**PIANO REGOLATORE GENERALE
DEL COMUNE DI VALDAONE**
(Provincia di Trento)

**PIANO REGOLATORE GENERALE
VARIANTE 2019**

**RELAZIONE DI
RECEPIMENTO PRESCRIZIONI E
CONTRODEDUZIONI**

Al parere di data 17/11/2020 successivo all'adozione definitiva ed al precedente
Verbale di Conferenza Pianificazione n. 24 di data 22/04/2020

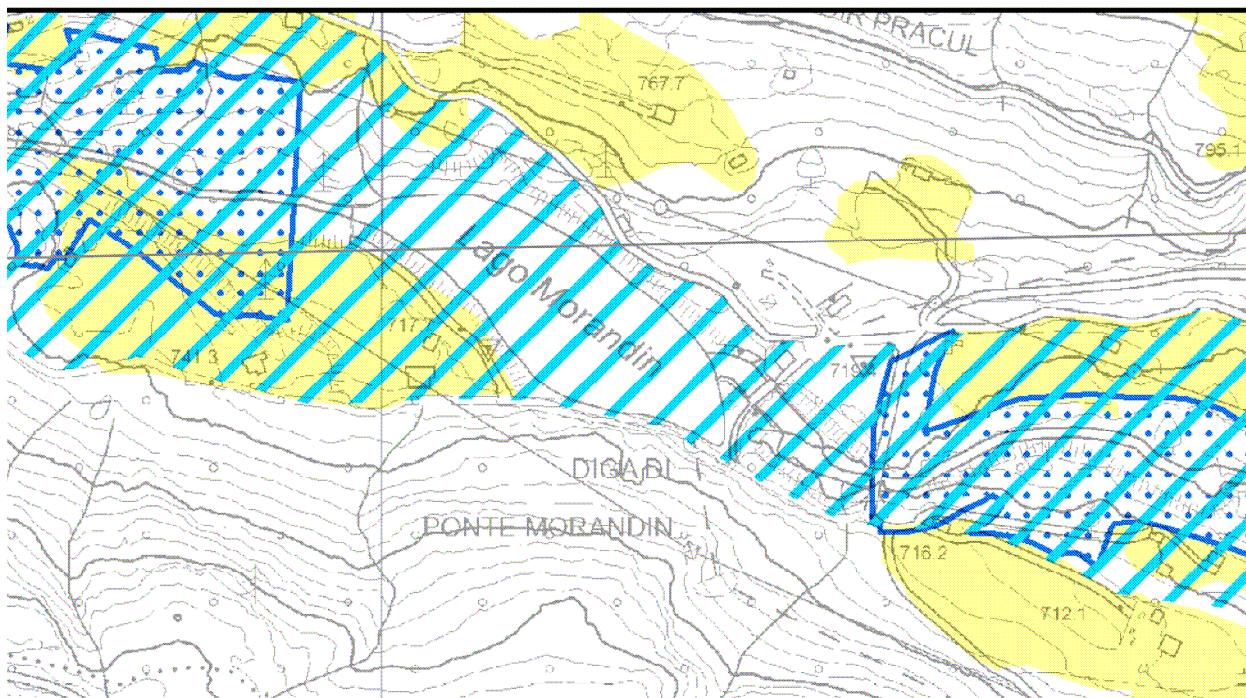
L'area agricola in località "Forte Corno" non trova piena corrispondenza con quella del PTC;

In località Forte corno è presente una zona F301 come da PRG in vigore, per questo non è stata inserita in E103. Il PTC non risulta aggiornato con i PRG in vigore.

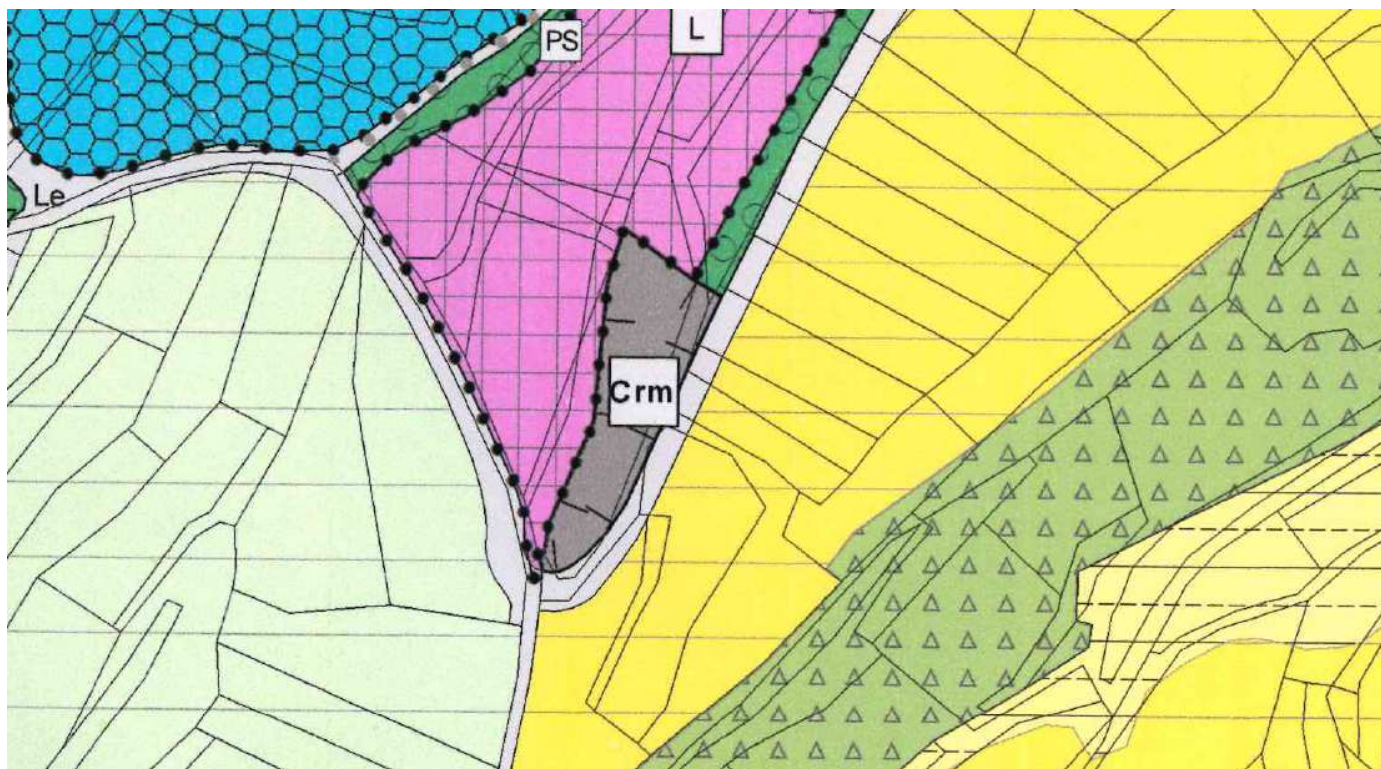
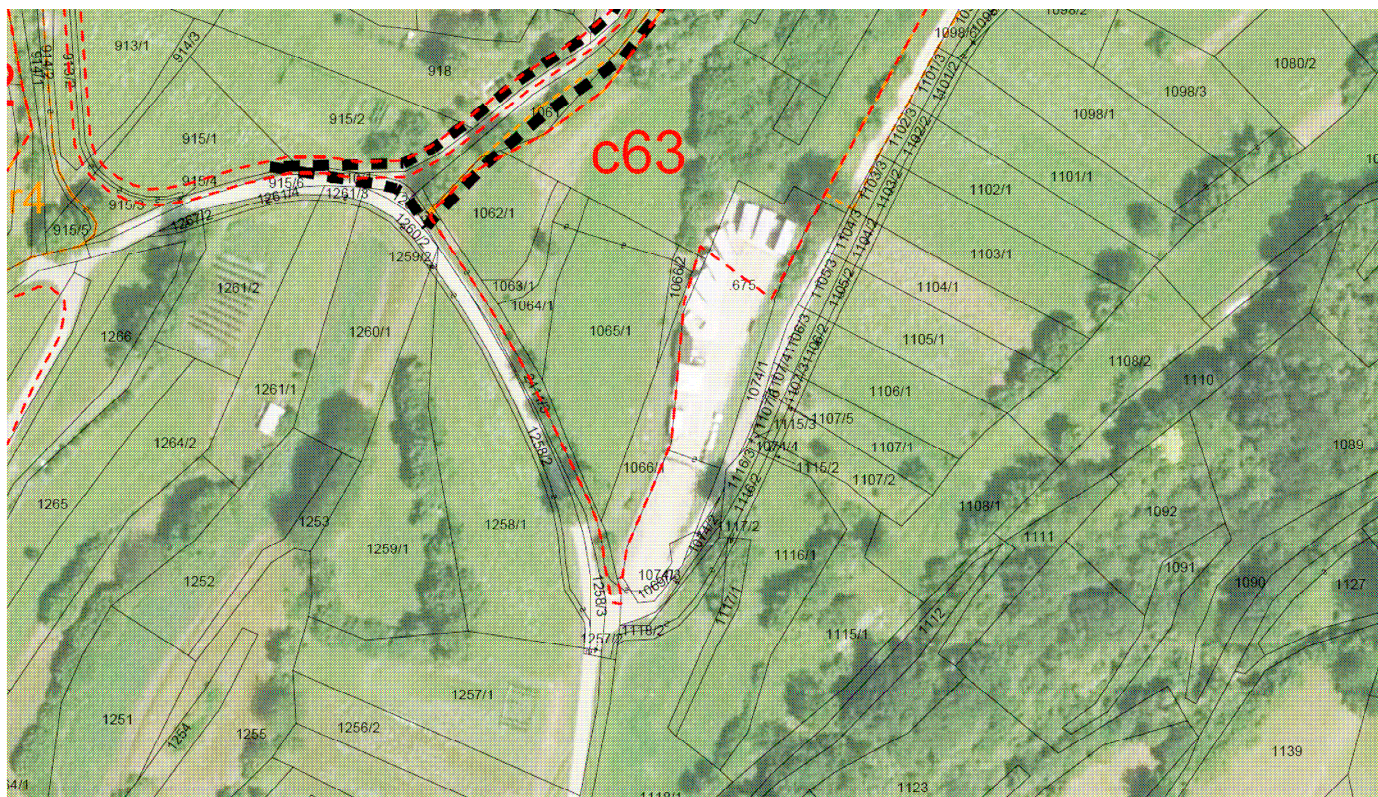
la legenda non riporta il cartiglio "Pm" presente in cartografia sulla variante C7;

Si provvede ad eliminare il cartiglio

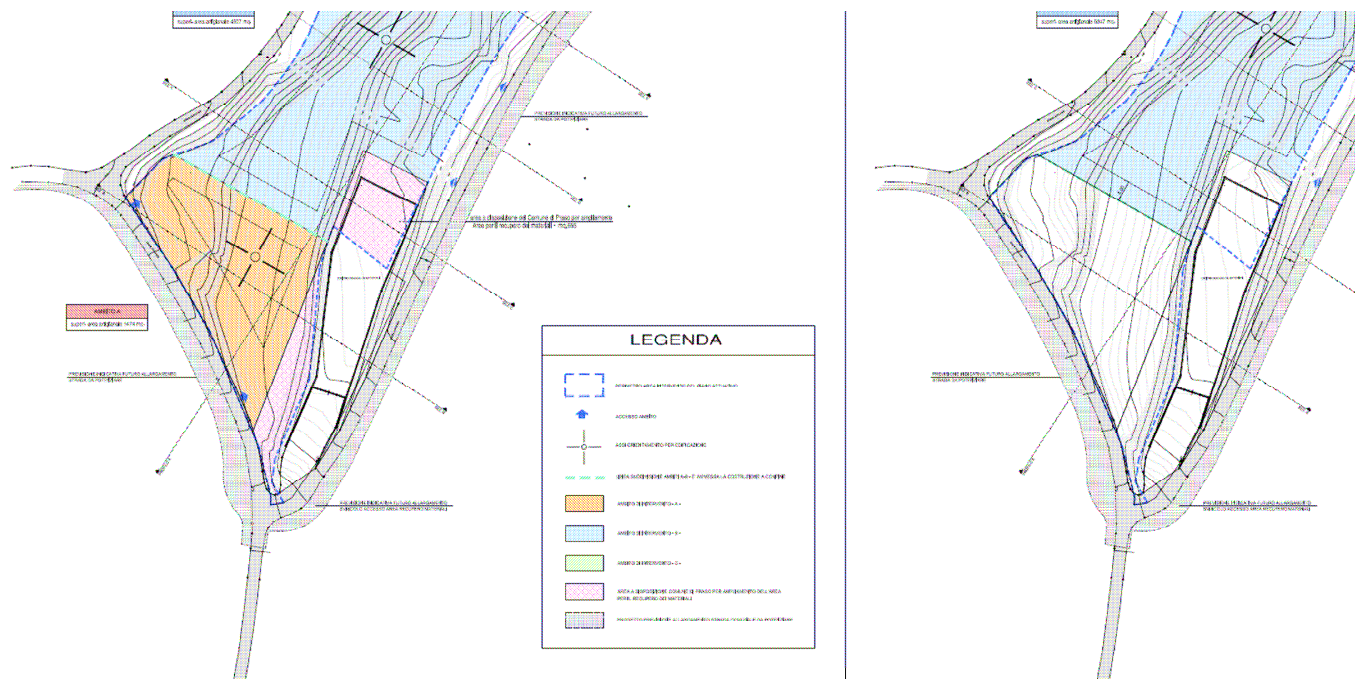
il dato shp V100 non rispecchia completamente quanto evidenziato in cartografia (es. mancano le varianti C4, V39, V61, i perimetri delle varianti C43 e C44 sono difformi, il perimetri delle varianti C63, V2, V34 non inglobano tutta l'area oggetto di modifica, la variante V56 è individuata con n. 58, ecc.);

Con l'adozione definitiva si è provveduto a rivedere tutti i riferimenti delle varianti con rifacimento completo del dato shape correggendo gli errori segnalati.

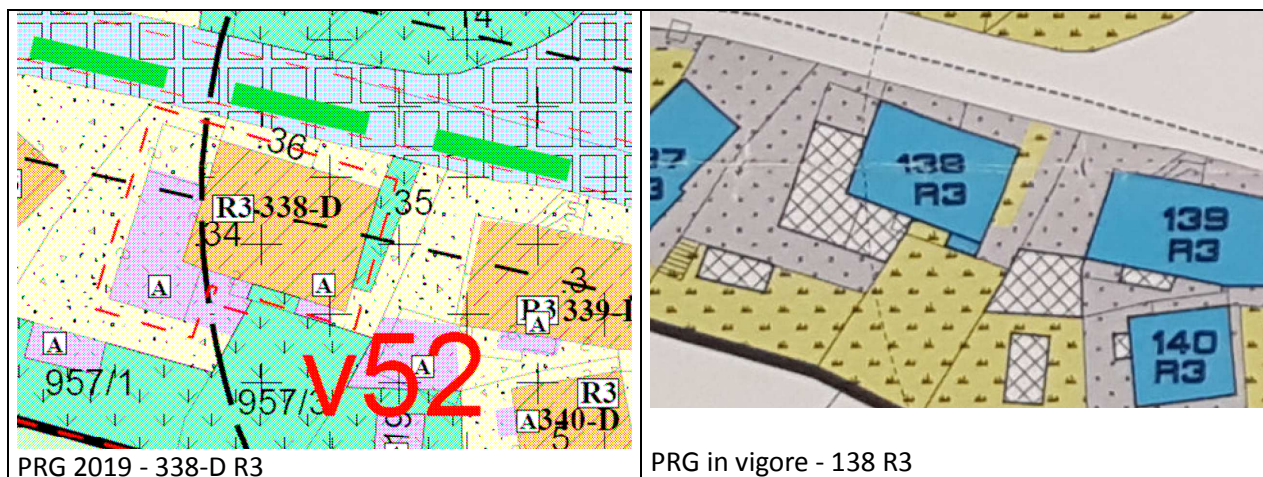
in corrispondenza delle varianti n. V46 e V59, non è possibile ridurre la fascia di rispetto stradale poiché nelle zone al di fuori delle aree specificatamente destinate all'insediamento le fasce sono stabilite dalla deliberazione della Giunta provinciale 909/95 e s. m;

Si provvede a stralciare la riduzione della fascia di rispetto.

UTC: le fasce di rispetto ridotte non dipendono dal "perimetro del centro abitato" ma solo dalla destinazione d'uso dell'area posta a confine.

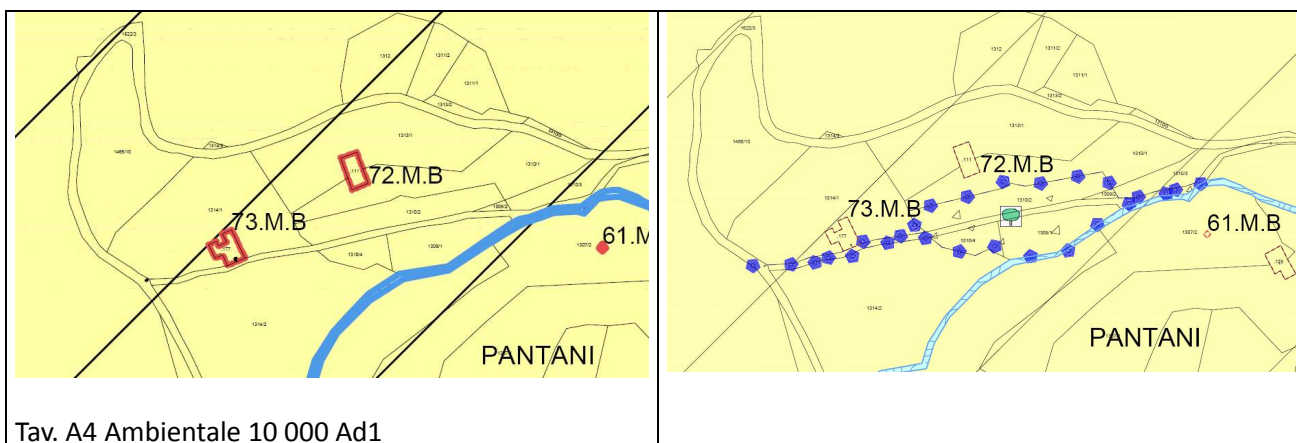
- **art. 26** Riserve locali: elenco non corretto. Le riserve locali sono: malga Campo di sotto A, malga Campo di sotto B, malga val di Fumo, Pian della Sera, malga Nudole, Palù delle Maresse, Moia del Leno.

Si provvede a correggere l'elenco
